Bilag 6 Høring

Indhold i bilag om høring af Frederikssundsvejprojektet

Høringssvar vedrørende Frederikssundsvej trafikprojekt

Konsekvensvurdering af tiltag på Frederikssundsvej

**2. Ved skolen i Charlottetgården**

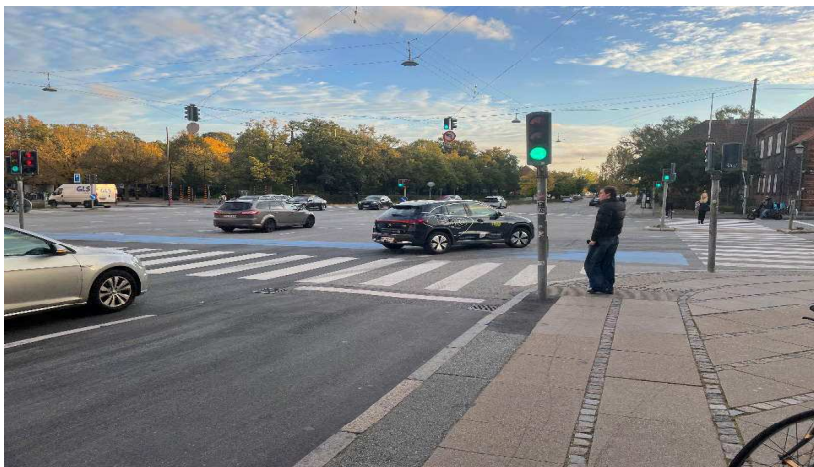
Vi har ingen bemærkninger til forslaget.

Billede 4: Den lovlige rute fra busøen til fortorvet mod øst er en stor omvej.

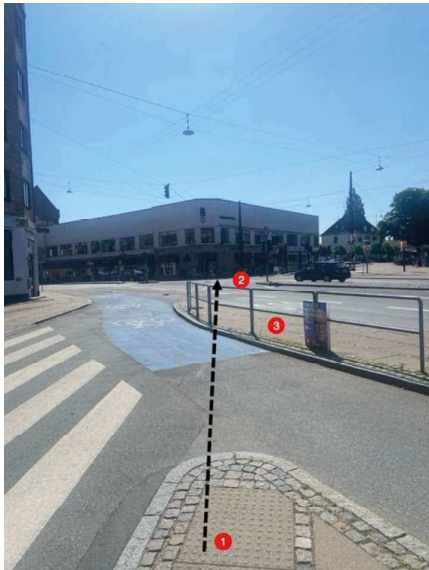
Som det ses på billede 4 herunder, er den eneste lovlige rute fra busøen (1) til fortorvet på Frederikssundsvej mod øst (2) en stor omvej. Dette er årsagen til, at langt de fleste slår ulovlig genvej over cykelstien (3).

Billede 6: Ændringsforslag som bevarer indkørslen til Brønshøj Kirkevej.

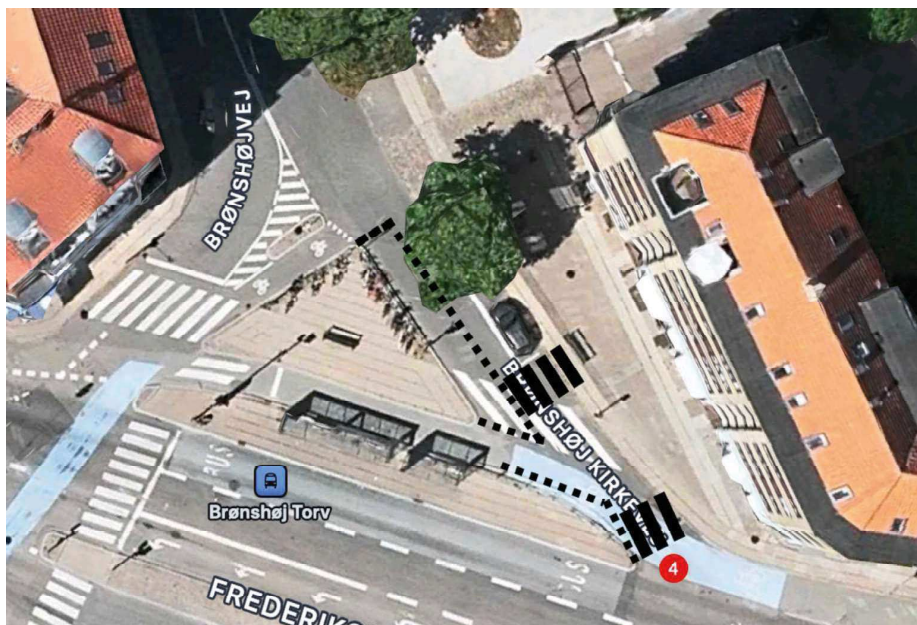
- Desuden er der et mindre antal parkeringspladser, man kunne nedlægge for at åbne op for mere omfattende justeringer af vejforløb, cykelstier og fodgængerovergange.

Figur 1: Forundersøgelsens registrering af ulykker ved Brønshøj Torv

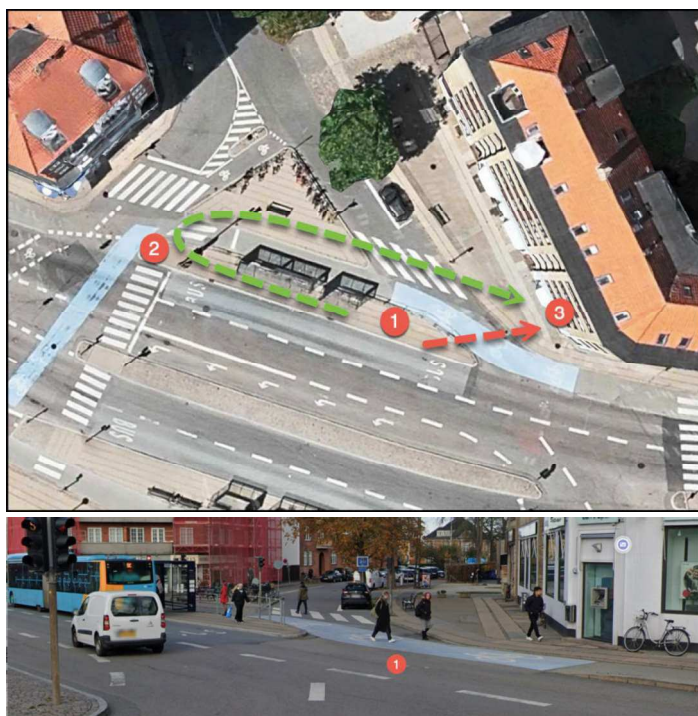
Ift. ulykker finder projektets egen forundersøgelse² følgende fem registrerede ulykker ved Brønshøj Torv, hvoraf ingen angår indkørslen til Brønshøj Kirkevej, som det ses på Figur 1[1]:

Figur 5: Farlige forhold ved Holcks Plads

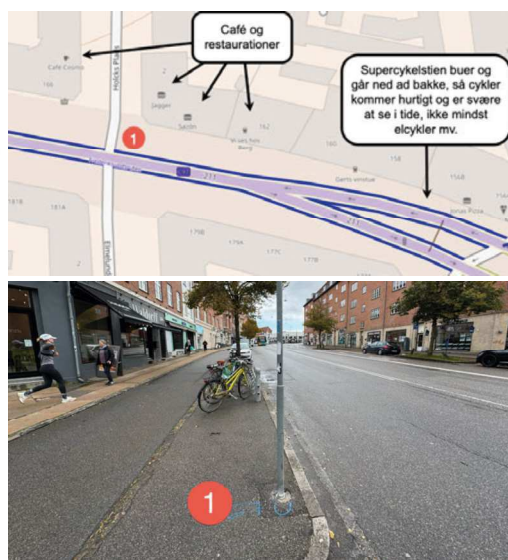
- Rabat mellem cykelsti og vej i tilfarten øst for krydset gør det vanskeligt for biltrafikken at orientere sig mod cyklister på cykelstien og fodgængere på fortovet.

Figur 6: Eksempler på villavejenes uegnethed til øget trafik

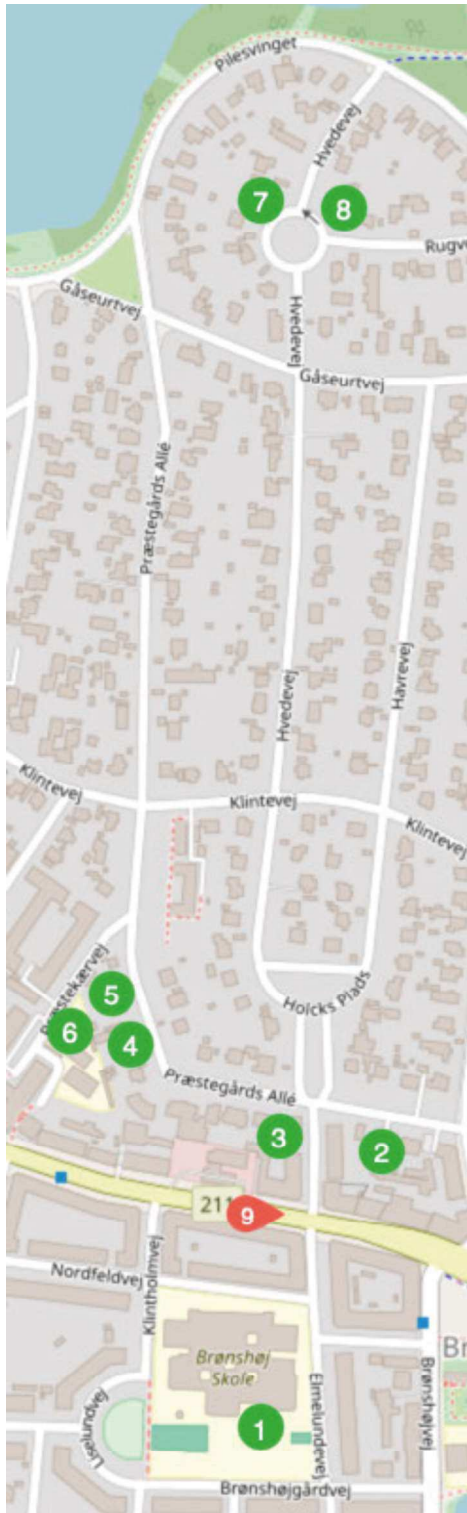
Figur 6 viser nogle konkrete eksempler på vejenes uegnethed til at bære øget trafik.
